**Commune de LIFFRE**

**ENQUETE PUBLIQUE UNIQUE  
PORTANT SUR LA DEMANDE DE PERMIS DE CONSTRUIRE  
PRESENTEE PAR LA SOCIETE BRIDOR EN VUE DE CONSTRUIRE  
UNE USINE DE FABRICATION DE PAINS ET VIENNOISERIES**

**III - APPRECIATIONS ET CONCLUSION DE LA COMMISSION D'ENQUETE**

### AVIS ET CONCLUSIONS DE LA COMMISSION D'ENQUETE SUR LE PERMIS DE CONSTRUIRE

Figure 126 : Carte de localisation des incidences après évitement et réduction

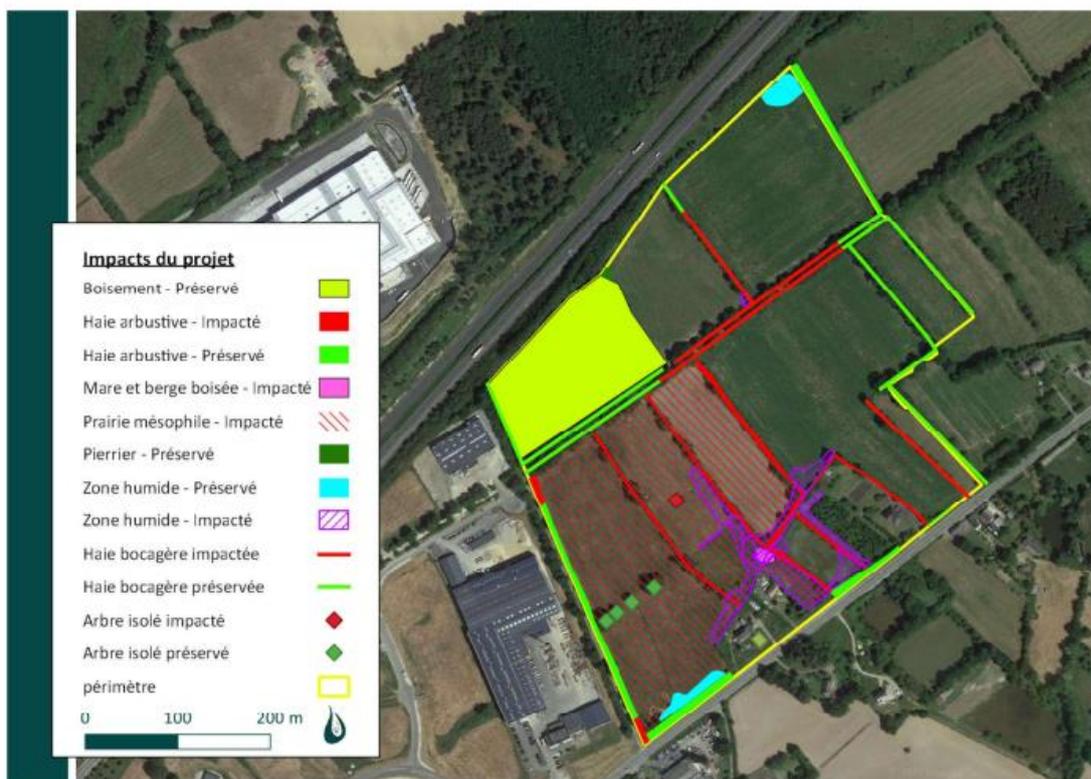
Le cas d'impossibilité technico-économique a été retenu par Bridor par rapport à la conservation de l'intégralité des zones humides et de celle des haies internes dont ces dernières sont identifiées au titre de la Loi Paysage dans la zone 1AUE du PLU. Ainsi les mesures compensatoires définies ci-dessous sont à mettre en œuvre.

- Préservation de 1863m<sup>2</sup> de zones humides au Nord et au sud-Ouest, soit 18,5% (sur 10 063m<sup>2</sup> de zones humides),
- Maintien d'environ 50% de la double haie centrale présentant un intérêt écologique fort,
- des franchissements seront réalisés en pied de clôture (appelés dispositifs passe-gibier), d'une dimension de 20 centimètres de hauteur par 20 centimètres de largeur (mémoire en réponse). Ceci est conforme au règlement de la zone AUE du PLU qui indique que les clôtures doivent être perméables et permettre le déplacement de la faune et de la flore entre les deux massifs forestiers.

Figure 129 - Plan général des mesures compensatoires envisagées

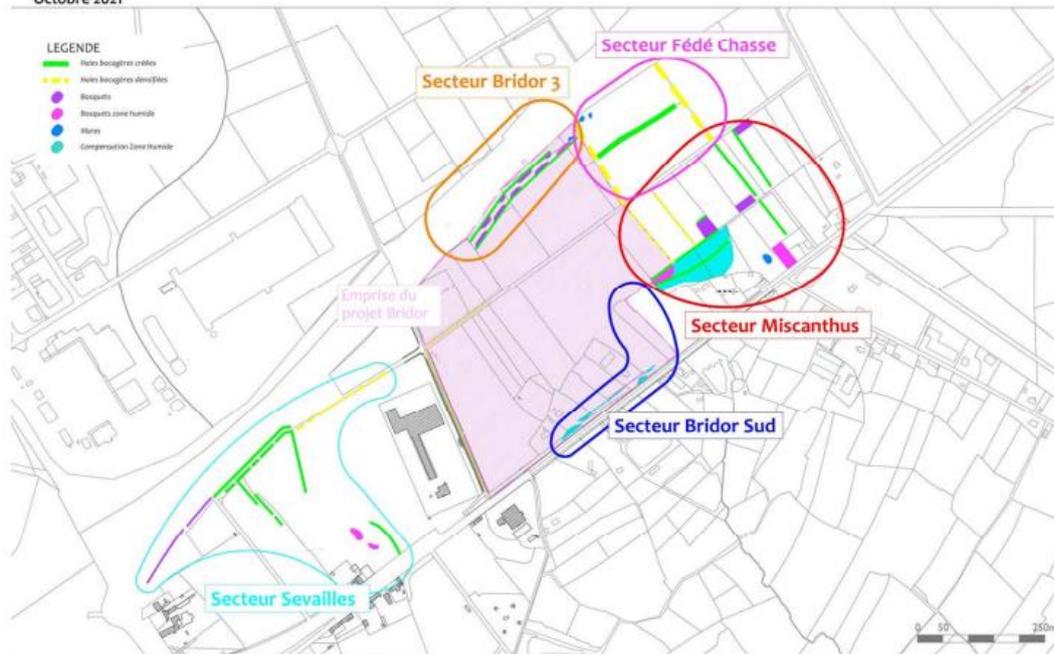
Comme indiqué dans le mémoire en réponse de Bridor, il ne semble pas y avoir de mesures compensatoires suite à la construction de l'A84 dans les secteurs ci-dessus.

- les terrains retenus pour les mesures compensatoires portant sur le site même et sur des terrains limitrophes, sont capables de préserver la fonctionnalité de la trame verte existante avec la coupure de l'A84 (cf. cartes dans le mémoire en réponse ci-dessus) entre la forêt de Rennes et de Liffré.
- la création ex-nihilo de zones humides est envisageable étant donné la proximité et le prolongement de celles-ci avec des zones humides existantes, ainsi que la réalisation de la méthode nationale d'évaluation des fonctionnalités des zones humides permettant de montrer l'équivalence fonctionnelle de la compensation envisagée.

L'ensemble des mesures compensatoires concernant les mares, les zones humides, les empierrements, les branchages, les plantations a été établi à 192 000€.
